**Avis de la mission régionale d'autorité environnementale  
sur le projet de parc photovoltaïque sur la commune de Saint-  
Jean-Lespinasse, lieu-dit « Causse de Benne » (46)**

N°Saisine : 2021-9711

Avis émis le 07 octobre 2021

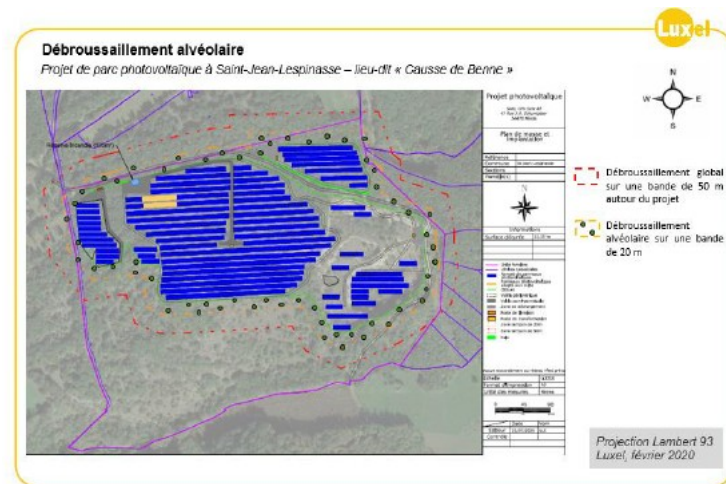
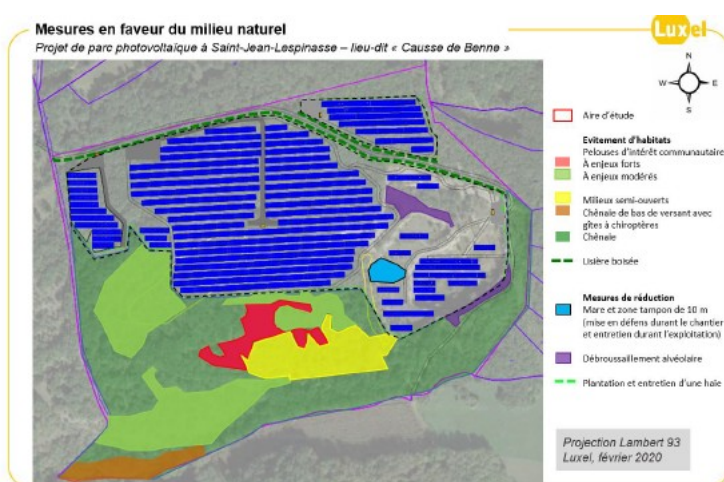
Afin de limiter les impacts sur les habitats, des mesures de réduction seront mises en œuvre. Selon l'étude d'impact, le projet conservera 10 ha de boisement, dont les boisements au sud-ouest à enjeux forts (incluant des arbres gîtes pour chiroptères) et un linéaire boisé au nord du chemin au bord de la zone d'étude. La MRAe estime que la surface estimée à 10 ha comme évitée est erronée, car ne tenant pas compte du

débroussaillage préconisé par le SDIS.

La MRAe relève que ces opérations de débroussaillage sur une bande de 50 m auront un impact (qui pour mémoire n'est pas analysé dans le dossier) sur des zones à enjeux modérés et forts (pelouses calcicoles et pré-bois calcicole). L'étude d'impact stipule le contraire, sur la cartographie P.215 « Impact sur le boisement », il est évoqué que 0 ha de pré-bois calcicole à enjeu fort ne sera impacté.

La MRAe relève que bien que certaines zones à enjeux forts soient évitées, la plupart des secteurs à enjeux moyens et forts ne le sont pas et sont maintenus dans l'emprise du projet (panneaux et bande des 50 m). L'analyse de l'impact du débroussaillage est absente, ce qui induit le lecteur en erreur laissant penser que les zones ayant les enjeux les plus forts seront évitées par le projet.

**La MRAe recommande de compléter significativement l'analyse de l'impact de la centrale sur les habitats et la faune et la flore associée en considérant la bande de débroussaillage. En fonction de cette analyse, la MRAe recommande un renforcement des mesures. Elle recommande par ailleurs de modifier la cartographie p 228 « Mesures en faveur du milieu naturel » en intégrant la bande des 50 m qui ne peut pas être superposée aux zones évitées .**
